Pytania Wykonawców	Odpowiedzi Zamawiającego
<p>Prosimy o podanie wysokości fundamentów dla urządzeń placu zabaw/strefy street workout.</p> 	<p>Fundamenty pod urządzenia placu zabaw i streetworkout powinny być wysokości 60 cm gdzie zagłębienie będzie równe strefie przemarzania gruntu tj 1,0 metra oraz góra będzie zagłębiona 40 cm poniżej poziomu terenu zgodnie z normą PN-EN 1176-1: 2008 Wyposażenie placów zabaw – Ogólne wymagania bezpieczeństwa i metody badań</p>
<p>Czy wymiary stolarki drzwiowej należy przyjmować zgodnie z zestawieniem, czy zgodnie z wymiarami zamieszczonymi na rzutach?</p>	<p>Zestawienie stolarki drzwiowej znajduje się na dwóch rysunkach PW Branża Architektoniczna Rys. 13 i Rys. 14. Wymiary tam podane są zgodne z odpowiednimi wymiarami zamieszczonymi na rzutach.</p>
<p>Na rys K-1 - rzut fundamentów wrysowano drenaż opaskowy wokół budynku. Drenaż ten nie jest widoczny na żadnym przekroju. Prosimy o uzupełnienie dokumentacji o przekrój w/w drenażu.</p> 	<p>Profile należy czytać z projektu branży sanitarnej zgodnie z profilem podłużnym drenażu opaskowego. Na rzucie fundamentów jest zasygnalizowane występowanie drenażu, projekt należy czytać łącznie z branżami.</p>

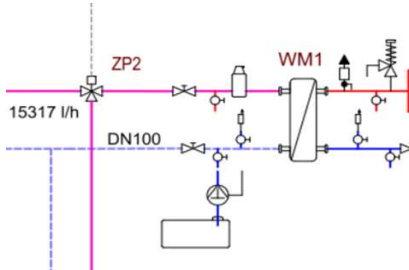
Prosimy o podanie podstawowych parametrów (wydajność, wysokość podnoszenia) oraz średnicy przyłącza pompy ręcznej skrzydełkowej znajdującej się na schemacie źródła ciepła. Dodatkowo prosimy o wskazanie lokalizacji na rzucie wspomnianej pompy oraz zbiornika na glikol.

Dobrana Pompa ręczna skrzydełkowa o wydajności 11,5 l/min przy 65 cyklach /min, przyłącza 1/2". Zbiornik na glikol oraz pompa skrzydełkowa - Loalizacja pom. techniczne rys.40 Rrewizja.

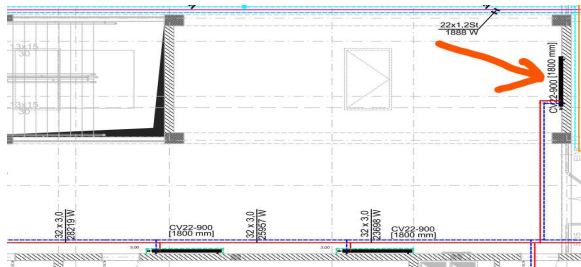
Prosimy o informację, czy w poniższym pomieszczeniu tylko dwa z trzech grzejników mają być wyposażone w osłony?

W osłony grzejnikowe mają wyposażone być trzy grzejniki

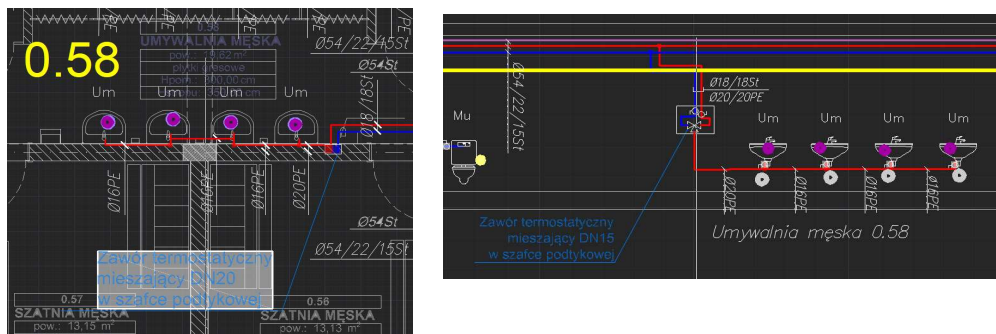
Prosimy o informacje jaką średnicę zaworu termostaticznego mieszajacego przyjmowac do wyceny w przypadku rozbieznosci mi \ddot{e} zy rzutem rys. S-24, S-26 a rozwini \acute{e} ciem instalacji wodoci \acute{a} gowej rys. S-27. Przykladowa rozbieznosc wystepuje na rys. S-24 i S-27 ponizej:

Stosowac zawory termostaticzne mieszajace DN15kvs=1,6 oraz DN20 kvs=2,5 zgodnie z czescia rysunkowa
